**PIANO DI RECUPERO RELATIVO ALL'AMBITO N. 2
DELLA ZONA B DI RECUPERO R 8.11
(AREE SITE TRA LE VIE GALLARATE E CEFALÚ)**

VALUTAZIONE AMBIENTALE STRATEGICA

PARERE MOTIVATO DELL'AUTORITÀ COMPETENTE

N° Archivio A2A: 13043

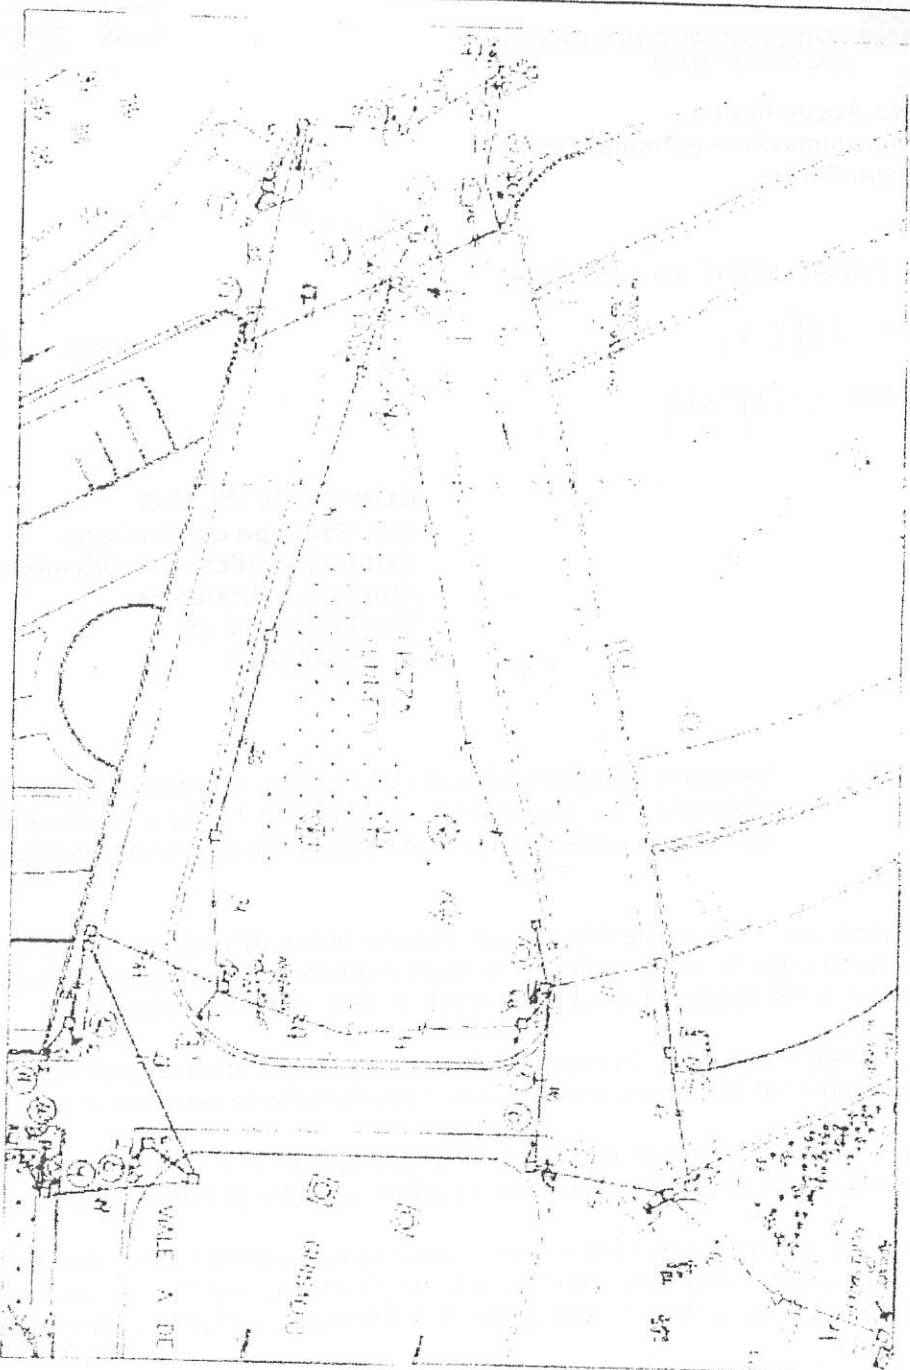
Si allega planimetria (prog. Gas.pdf) nella quale sono stati evidenziati gli interventi già emessi (colore verde) concomitanti con il progetto.

Occorre prestare attenzione alle cabine gas GRU-GRF (N° 97), alle reti gas BP-MP e alle relative camerette valvole esistenti nell'area oggetto di indagine, che dovranno risultare accessibili a lavori ultimati.

Trattasi di ex area dedicata ad attività di marmisti. Sull'area insiste una cabina MT E03096 da cui sono alimentate linee aeree/interrate che si ramificano/alimentano tutta l'area.

Si aggiunge che il cliente dovrà inviare a prestazionireti.mi@a2a.eu - fax.0277206987, la richiesta di rimozione/spostamento impianti e delle utenze che alimentano i fabbricati.(prog. Ele.pdf - linea rossa)

La cabina E03096 non può essere rimossa, in quanto essa servirà il cantiere ed ora alimenta utenze esterne, ma è possibile richiedere lo spostamento sempre nell'area interessata.

Inoltre, la cabina alimenta una fornitura fuori dall'area interessata ai lavori (fiorista). L'utenza dovrà essere alimentata con linea esterna all'area.(prog. Ele.pdf - tratto giallo). Occorre disegno tipo.

Nell'ambito della sistemazione viabilistica, la costruzione di nuove rotatorie, la ricalibratura delle strade e la posa di nuove alberature interferiranno con i cavi esistenti, pertanto tali cavi dovranno essere spostati relativamente ai nuovi marciapiedi.
